[改善箇所説明図] ④

刈取脱穀作業車の過給器付原動機において、吸入空気冷却装置（インタークーラー）の配管の突起形状の加工方法が不適切なため、当該配管からインタークーラーホースが抜け、黒煙排出量が保安基準値を超えるおそれがある。

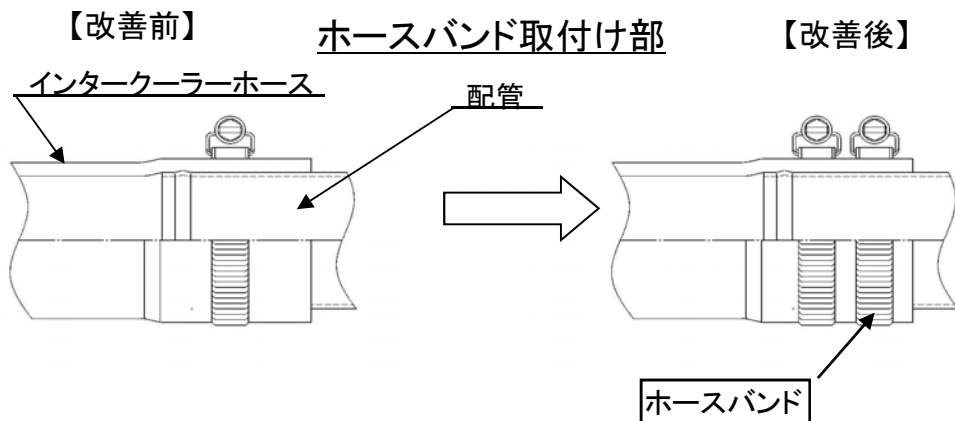
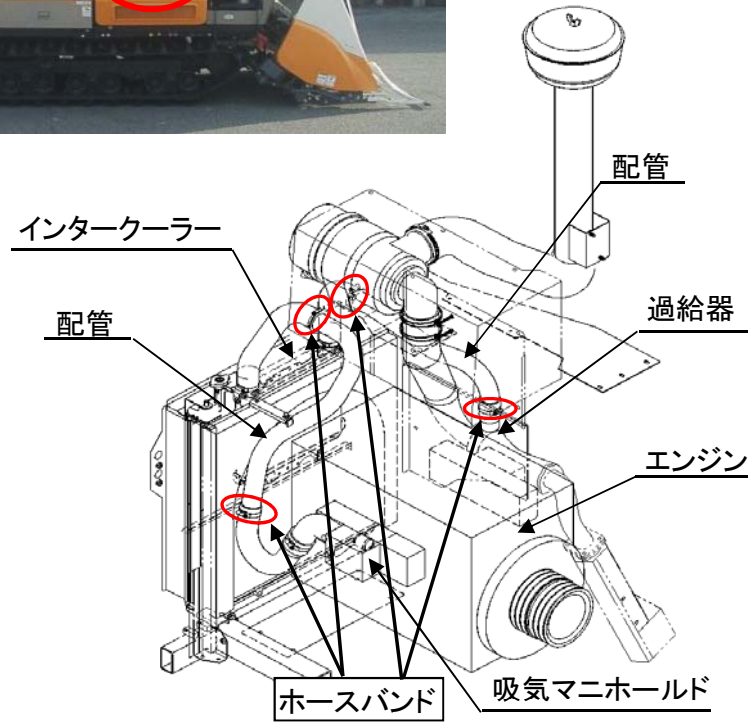
不具合発生箇所

全車両、インタークーラーホースと当該配管を固定するホースバンドを1個追加し、2個締めとする。

ホースバンドの2個締めにより識別する。
